品番	KSD-0511 Bタイプ	
品名	小型指挟み防止戸当り	
材質	SUS-304	
仕上	電解研磨	
備考	左右倒し 有	
縮尺	1/1

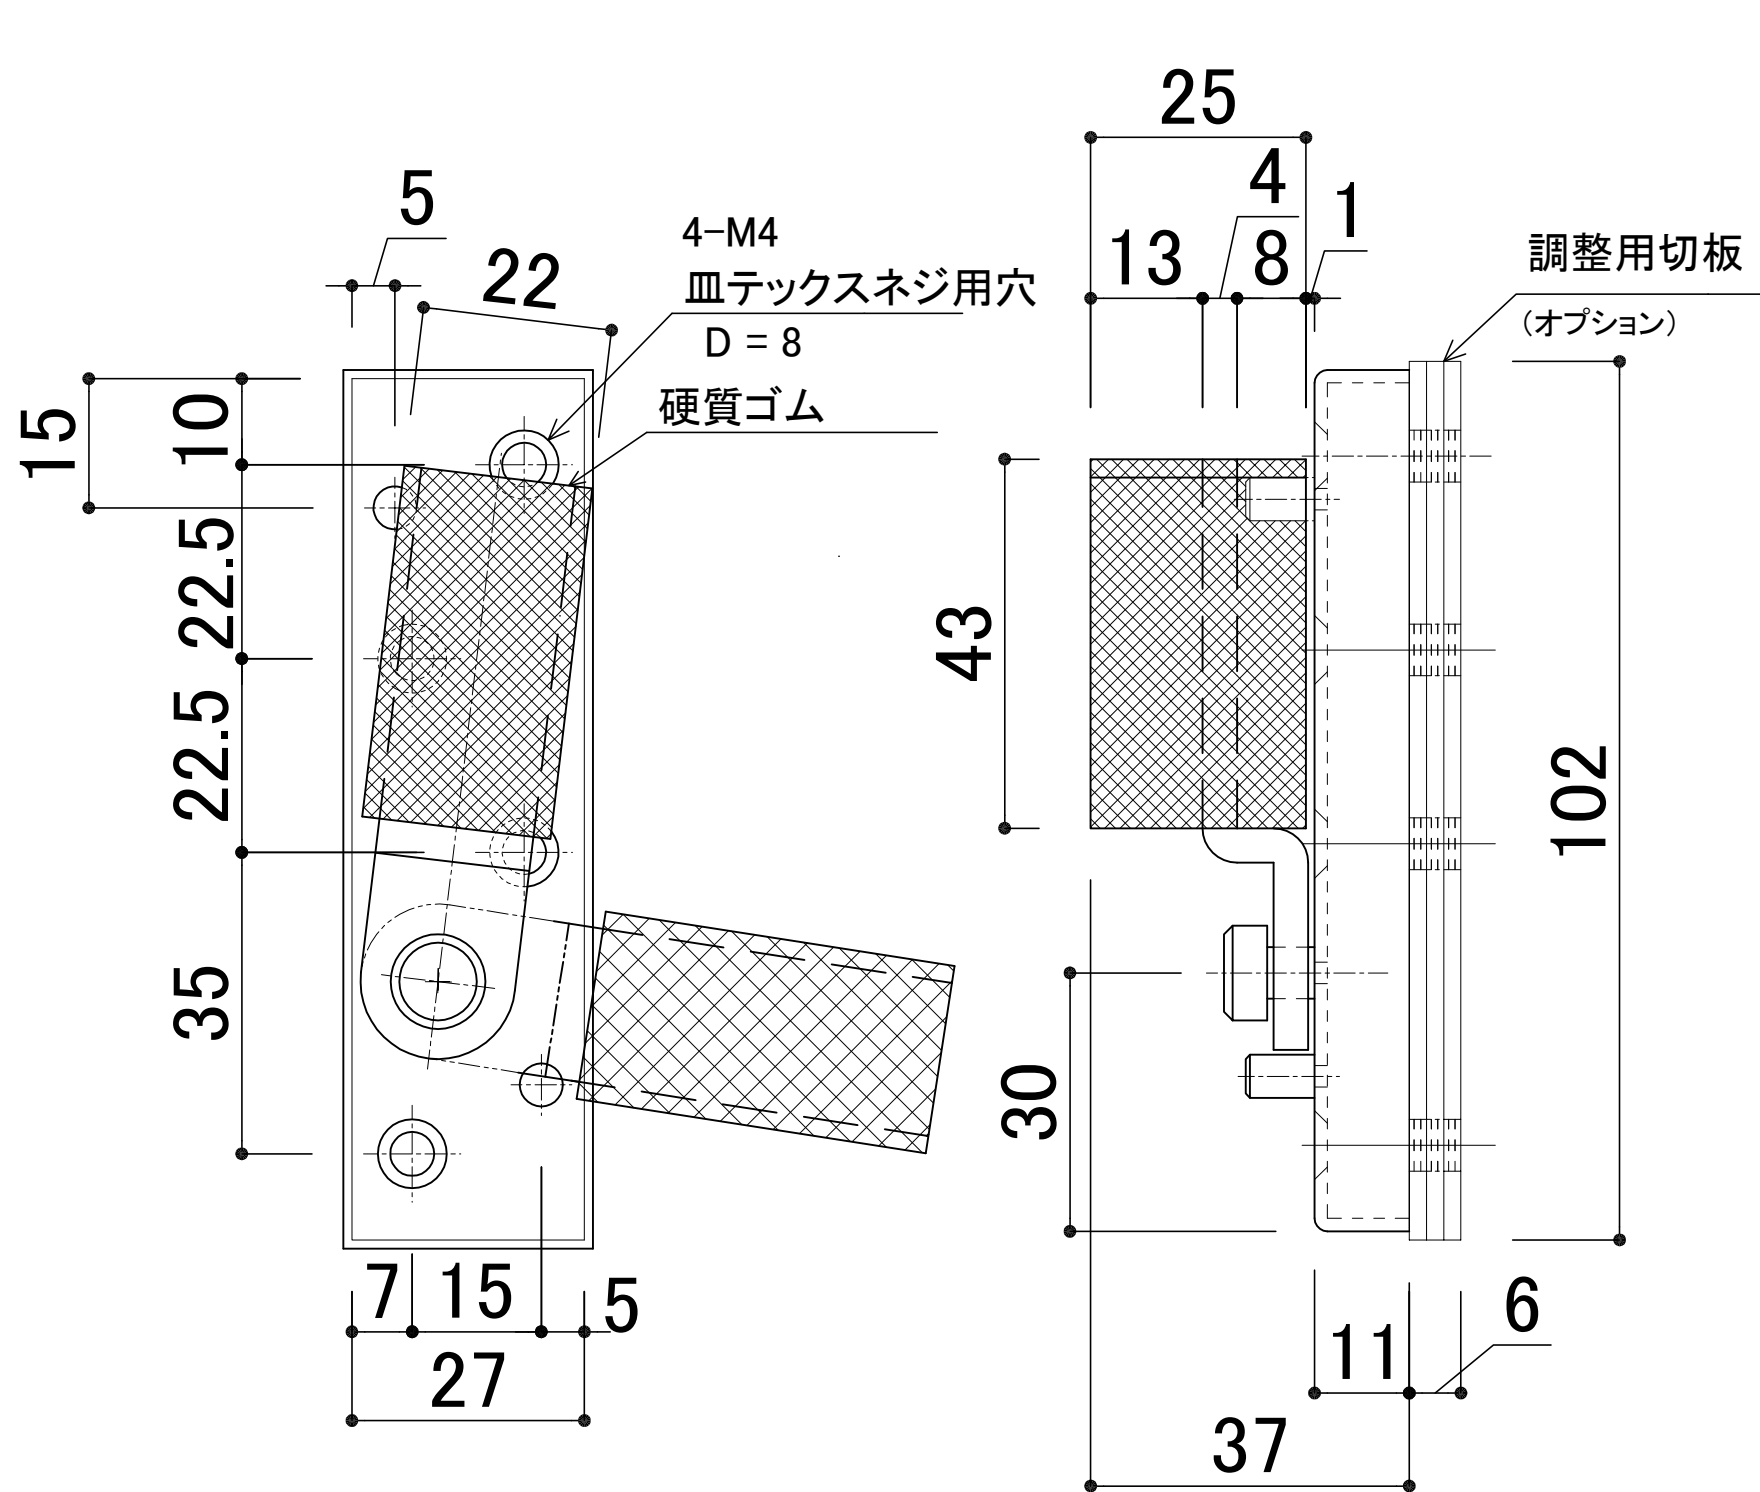
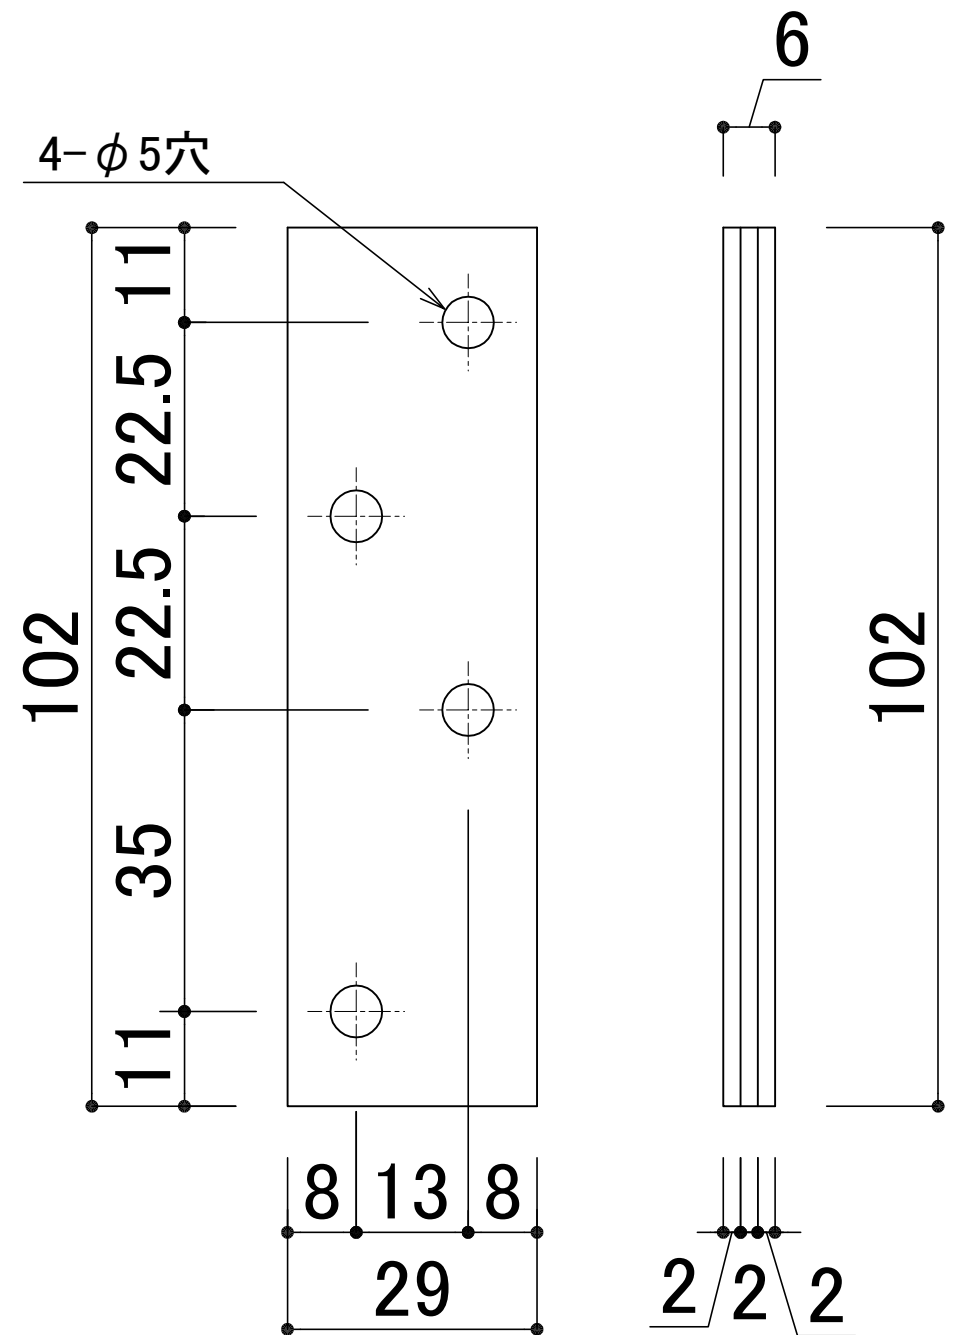
(特長) ※硬質ゴムの出幅を37mm(5mm大きく)にして、緩衝を和らげます。

③ 19-12-3 ピス穴変更(M5⇒M4/Φ6⇒Φ5)
 ② 18-7-12 型式変更(KSD-0511→KSD-0511 Bタイプ)
